PRÉFET DES LANDES

RAYONIER A.M TARTAS

Objet : Actualisation des prescriptions – Instruction du dossier
de réexamen IED et du rapport de base remis le 19 octobre
2015 et complété le 5 juillet 2017

**Rapport de l'Inspection des installations classées
au
Conseil départemental de l'Environnement
et des Risques sanitaires et technologiques**

Figure 13 : Superposition des installations du périmètre IED avec les sondages sols réalisés et les piézomètres du site - rive droite du Retjons

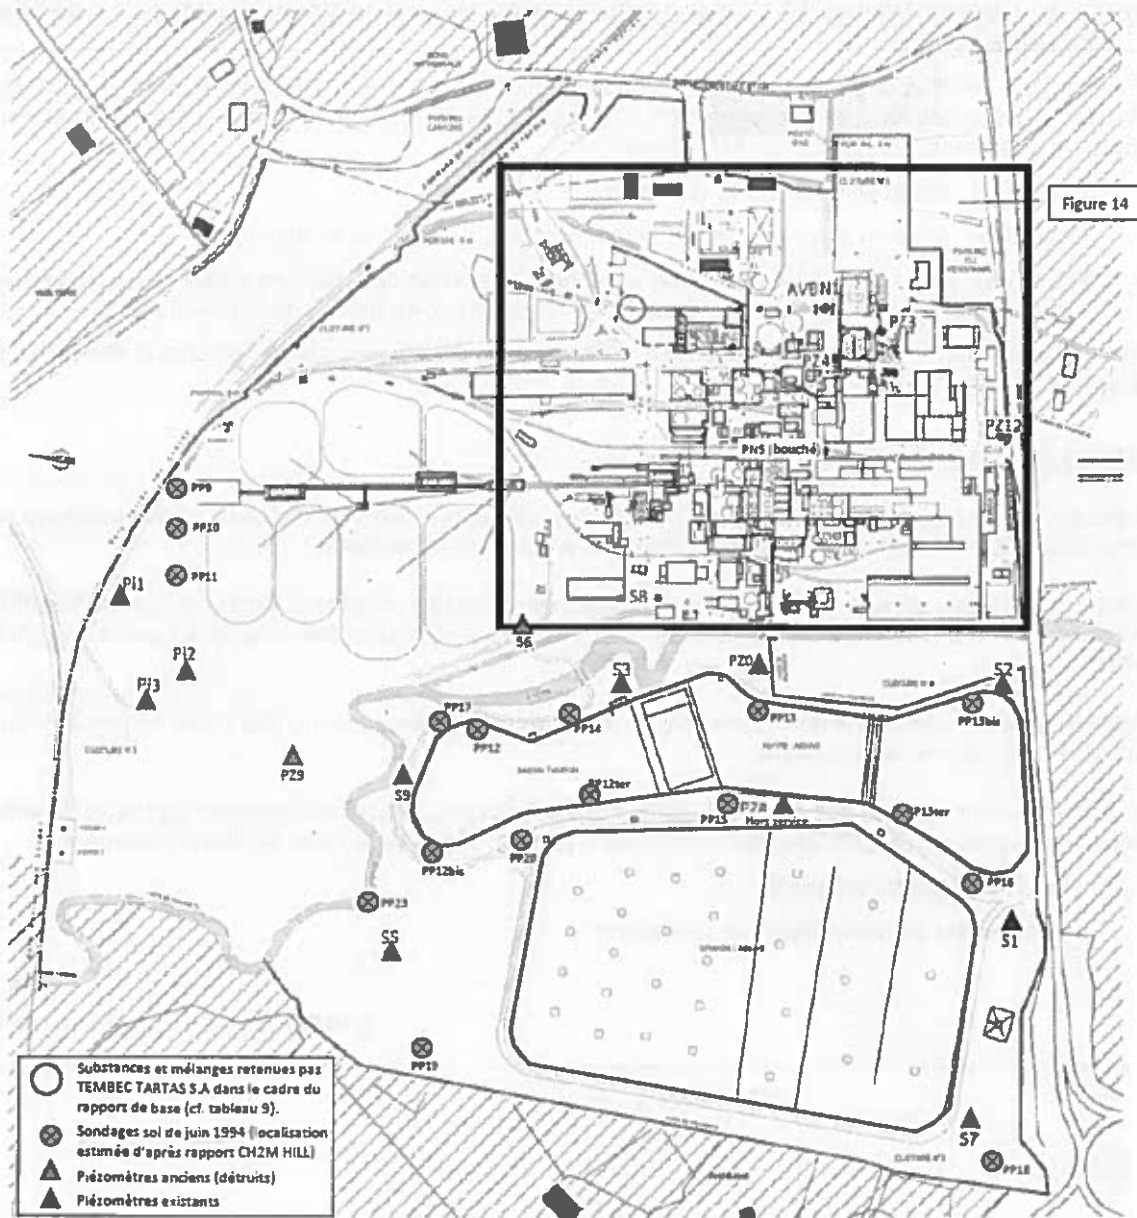
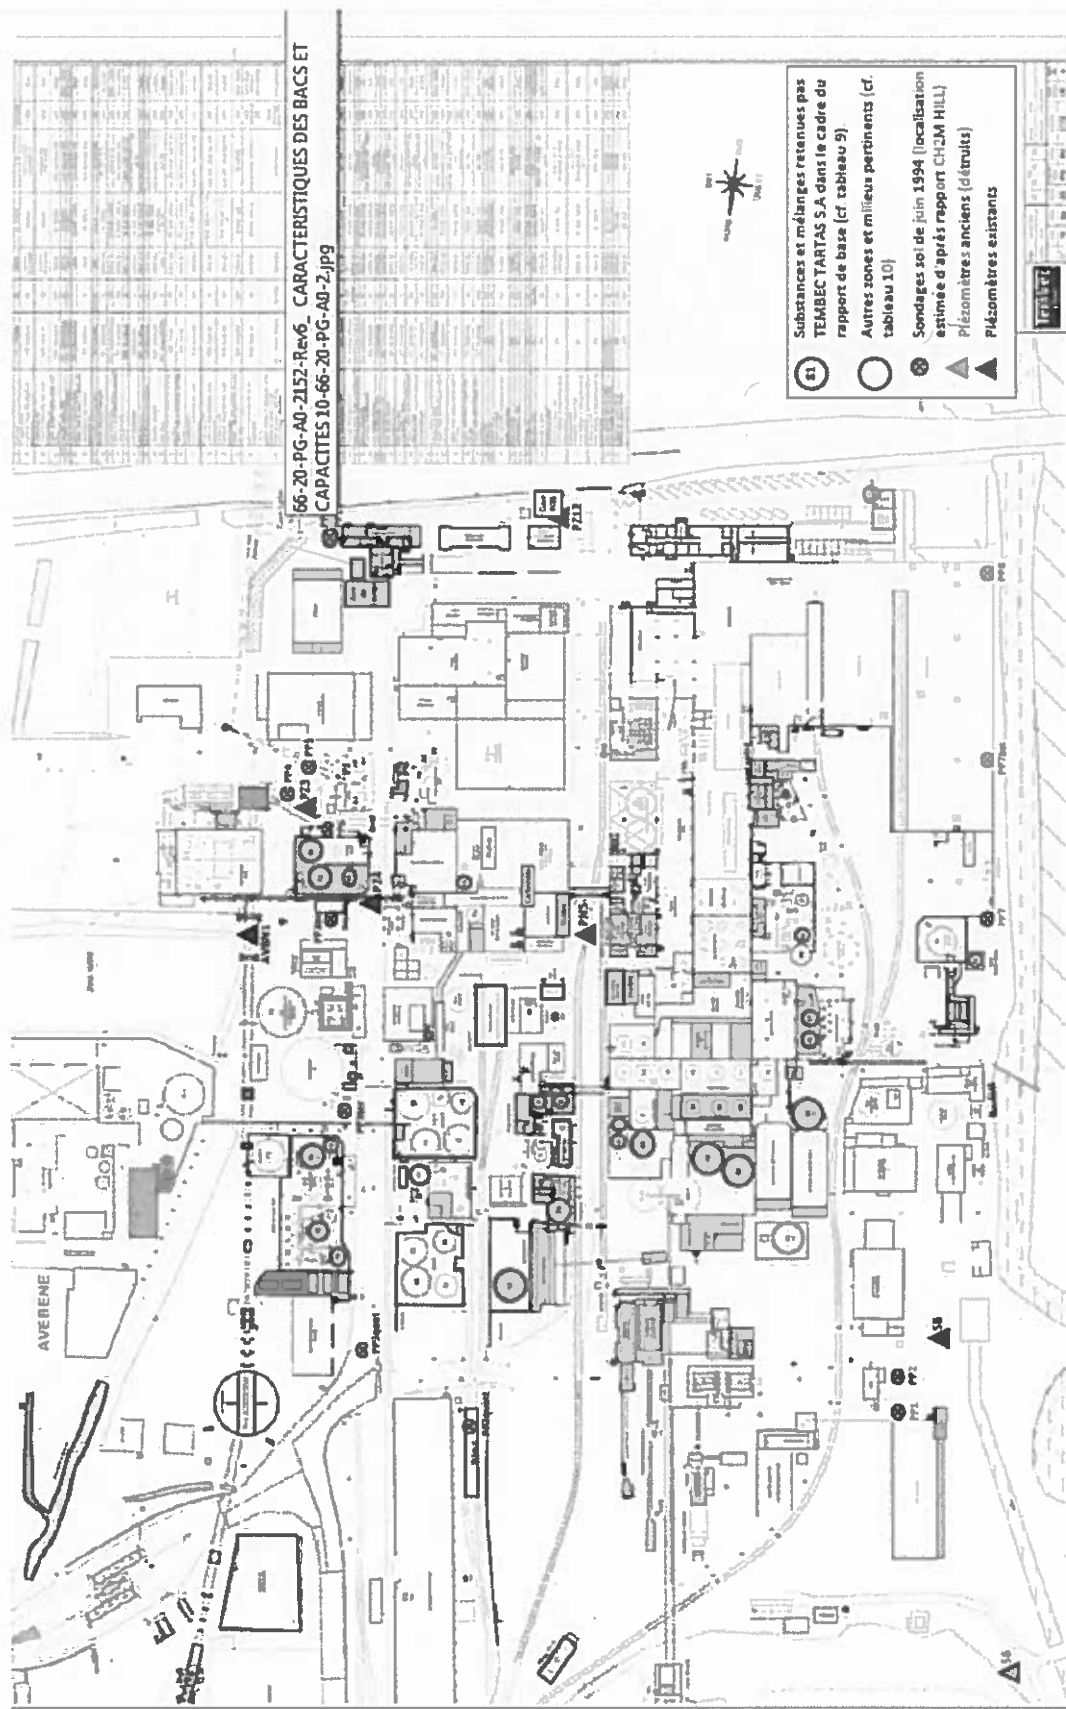
- zone bac GNR : teneur en HCT (850 mg/kg MS) dépassant le seuil autorisé en ISDI (500 mg/kg MS) pour le sondage à proximité du bac 71, avec une absence d'anomalie en HAP,
- zone bac fioul lourd : impact conséquent en HCT notamment au droit du sondage S4 (5600 mg/kg MS), avec une absence d'anomalie en HAP,
- zone de stockage de bioxyde de chlore : détection de chlorure avec une teneur de 830 mg/kg MS,
- zone de stockage et dépotage chlorate de sodium : détection dans le sondage S8 de sodium (600 mg/kg MS) et de chlorate (1,3 mg/kg MS),
- zone de stockage des cendres : sondage S9 : impact des sols pour le cadmium, le cuivre et le plomb avec des concentrations supérieures aux valeurs définies par l'INRA dans le cadre du programme ASPITET (2004) pour les « fortes anomalies ».

- l'absence de détection de BTEX et de chlorates,
- des traces de HCT au droit du PZ10 (piézomètre amont parc à bois),
- des traces de métaux lourds (arsenic, chrome, nickel) en aval hydrogéologique de la zone de stockage des cendres en PZ0 mais inférieures aux valeurs seuils définies pour la qualité des eaux brutes (hormis pour le Chrome mesuré à 87 mg/l en PZ0) pour une valeur de référence de 50 mg/l,
- des teneurs en chlorure sur le PZ09 (C mesurée de 630 mg/l) pour une limite à 250 mg/l (limite qualité eaux brutes),
- des teneurs en sodium en concentrations assez importantes sur l'ensemble des piézomètres et notamment en PZ09 (3400 mg/l) et S08 (2900 mg/l).

En conclusion, un impact sur la nappe est constaté au droit du site, notamment au niveau de la zone de stockage de cendres et du stockage de chlorate de sodium.

Ces résultats motivent la demande formulée dans le projet de prescriptions techniques joint au présent rapport d'un plan d'action (même pluriannuelle) pour éliminer les spots de pollution, basé sur un bilan coûts avantages des solutions à proposer.

À minima, en parallèle du plan d'action à mener sur la dépollution du site, le suivi des eaux souterraines du site doit être revu en fonction des résultats obtenus suite au dernier diagnostic de 2005 : cette nouvelle surveillance reprend la surveillance actuellement réalisée par l'exploitant complétée par les conclusions du rapport de base :
